**Oggetto: INFORMAZIONE DI SICUREZZA PER APPARECCHIATURE
DIGITALDIAGNOST - RIF. TAVOLO PORTA PAZIENTE PER OPZIONE STITCHING.**

INFORMAZIONE DI SICUREZZA DigitalDiagnost

Sostituzione fissaggio pedana del tavolo porta paziente per opzione stitching.

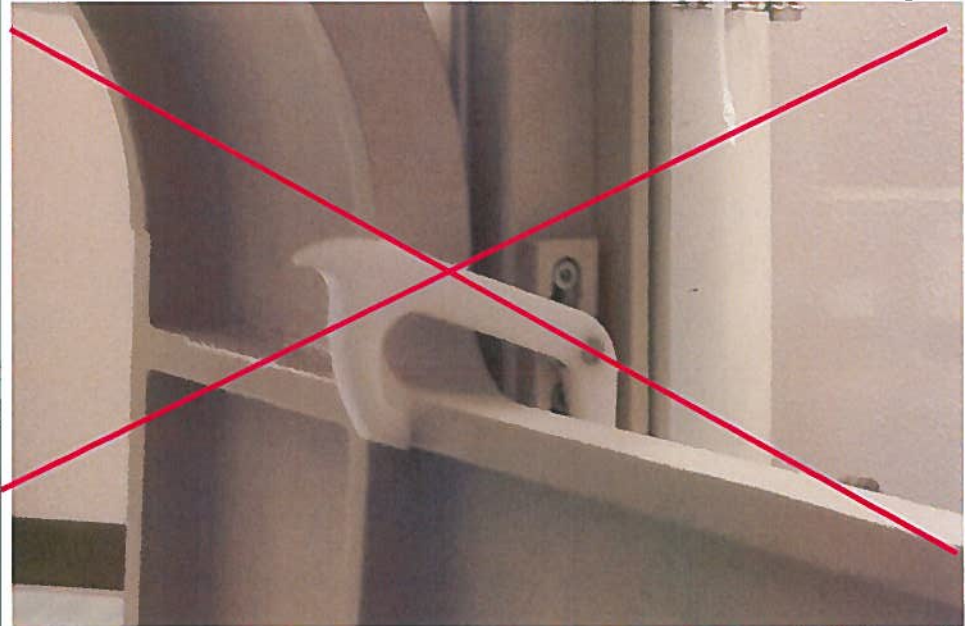
PRODOTTI INTERESSATI	Tavolo porta paziente per opzione stitching su apparecchiature DigitalDiagnost.
DESCRIZIONE DEL PROBLEMA	<p>La pedana del tavolo porta paziente per lo stitching puo' essere fissata in posizione verticale. Se il gancio di fissaggio non viene assicurato dall'operatore nella corretta posizione, la pedana potrebbe non essere fermamente bloccata. In caso di sgancio la stessa potrebbe cadere e colpire il piede dell' operatore o del paziente (questo potrebbe verificarsi per esempio quando si sposta lo stand o quando l'operatore non fissa correttamente la pedana verso l'alto mentre la sposta).</p> <p>Questa evenienza si potrebbe verificare solo in presenza dei seguenti fattori:</p> <ul style="list-style-type: none">- il gancio non è correttamente fissato- l' operatore non si accorge che il gancio non è scattato in posizione- il tavolo porta paziente viene spostato- il gancio non tiene- il piede si trova nella “ zona rischio”

RISCHI CONNESSI	Il gancio di fissaggio non blocca saldamente la pedana in posizione verticale. Di conseguenza la pedana potrebbe cadere od oscillare e quindi colpire l'operatore o il paziente.
COME IDENTIFICARE I PRODOTTI INTERESSATI	Tutti i tavoli porta paziente per lo stitching sono interessati dalla presente azione correttiva.

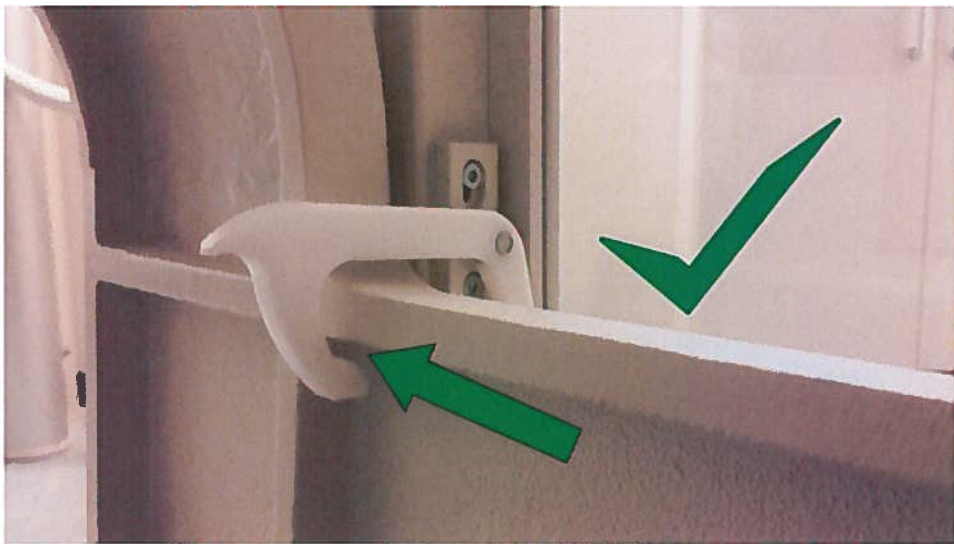
L'operatore deve sempre verificare che il gancio sia nella posizione corretta e che sia stato propriamente fissato. Premete il gancio in basso fino a quando non viene bloccato. Assicuratevi che il gancio sia fissato come mostrato dalla freccia verde nell'ultima immagine.

<p>AZIONI DA INTRAPRENDERE DA PARTE DEL CLIENTE</p>	
<p>AZIONI PIANIFICATE DA PHILIPS</p>	<p>Philips a proprie spese provvederà alla sostituzione del meccanismo di sostegno e chiusura.</p>
